SUPERINTENDENCIA DE INDUSTRIA Y COMERCIO

Ref: EXPEDIENTE No. 13-286087

Solicitud de patente a nombre de

TYCO ELECTRONICS RAYCHEM BVBA

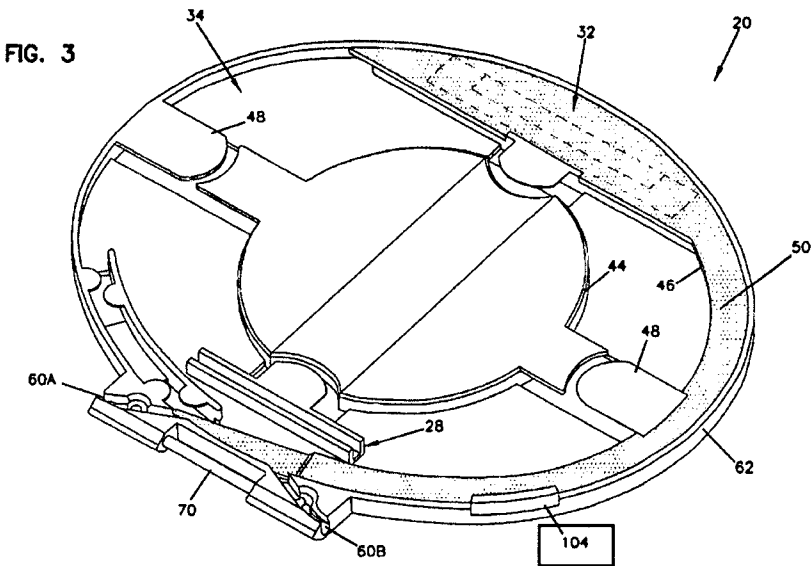
El oficio menciona que hay dos referencias técnicas perdidas en los dibujos.
Menciona que la referencia 104 no aparece al igual que la distancia D1.

El Examinador sugiere hacer la correspondiente aclaración.

Con relación a la referencia 104 el solicitante desea aclarar que en la descripción se menciona la referencia 104 con respecto a la figura 3 en el folio 8 líneas 26 - 29 de la solicitud así:

y observando con detenimiento la figura 3 se encuentra la referencia 104 en el recuadro:

De esta manera, la figura 3 si incluye la referencia 104 y por lo tanto respetuosamente solicitamos sea reconsiderada esta objeción.
